## RESOLUCIÓN No. 02767

### “POR LA CUAL SE OTORGA PERMISO DE OCUPACIÓN DE CAUCE Y SE TOMAN OTRAS DETERMINACIONES”

#### LA SUBDIRECCIÓN DE CONTROL AMBIENTAL AL SECTOR PÚBLICO DE LA SECRETARÍA DISTRITAL DE AMBIENTE

Que la Subdirección de Control Ambiental al Sector Público de la Secretaría Distrital de Ambiente, emitió el Concepto Técnico No. **04853 del 09 de octubre del 2017**, en el cual se evalúa la solicitud de permiso de ocupación de cauce solicitada por la **EMPRESA DE ACUEDUCTO, ALCANTARILADO Y ASEO DE BOGOTA**, para el Humedal Juan Amarillo, a la altura entre Quintas de Santa Bárbara- el cortijo (carrera 119 x calle 90) en el costado sur-oriental del humedal con el sector de Santa Cecilia-Lisboa (calle 130 x Carrera 156 , de la ciudad de Bogotá D.C.

**Imagen 4.** Localización  
Carreteables

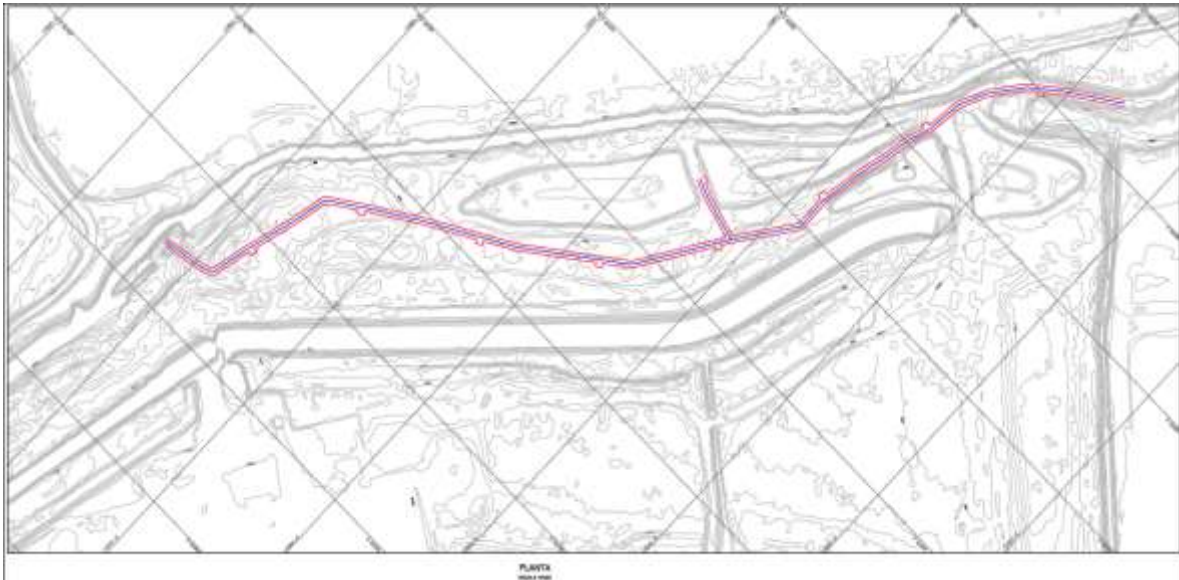
- 5.3.32** *En caso de presentarse cambios en la localización y diseño del carretable descrito en el radicado 2017ER182532, la EAAB deberá informar a esta entidad dicha modificación 15 días hábiles antes de iniciar actividades constructivas.*

26. En caso de presentarse cambios en la localización y diseño del carretable descrito en el radicado 2017ER182532, la EAAB debe informar a esta entidad dicha modificación 15 días hábiles antes de iniciar actividades constructivas.

***Imagen 6.*** Puntos objeto de POC respecto a la zonificación del PEDH Juan Amarillo, conforme al Plan de Manejo Ambiental

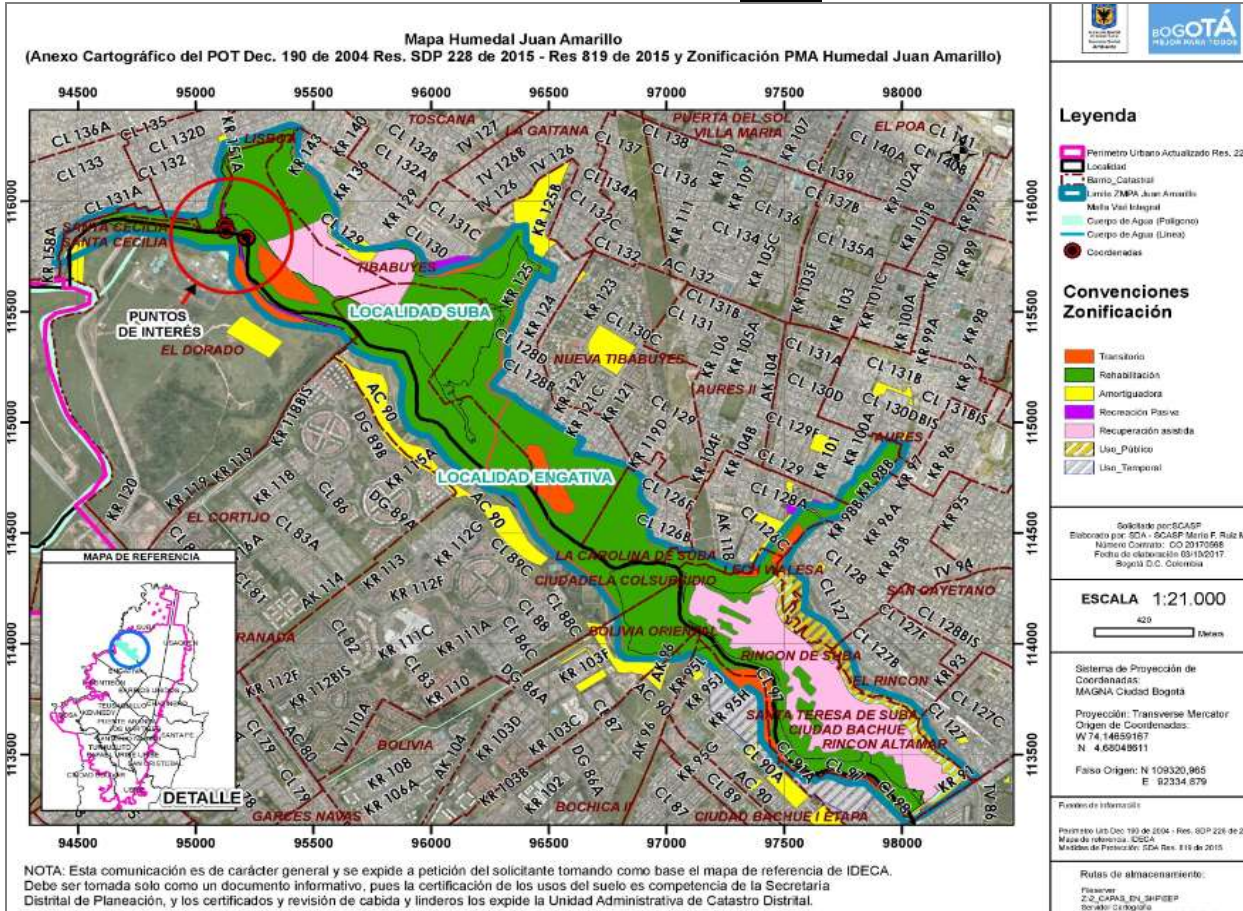
Esta Subdirección reitera que la cimentación del mirador objeto de la solicitud de Permiso de ocupación de Cauce, se encuentra parcialmente en la Zona de Ronda Hidráulica del Humedal; sin embargo teniendo en cuenta que de acuerdo a información remitida por la EAB uno de los principales usos del mismo estará enfocado en la observación de avifauna, el cual se enmarca en actividades de educación ambiental que se encuentra dentro de las disposiciones de la normatividad ambiental legal vigente (Decreto 190 de 2004) y la Zonificación del plan de Manejo ambiental del Parque Ecológico Distrital de Humedal Juan Amarillo permitiendo este tipo de infraestructura dado que las actividades se enfocan en lo establecido en el Artículo 96 del Decreto 190 de 2004 tal como se mencionó anteriormente.
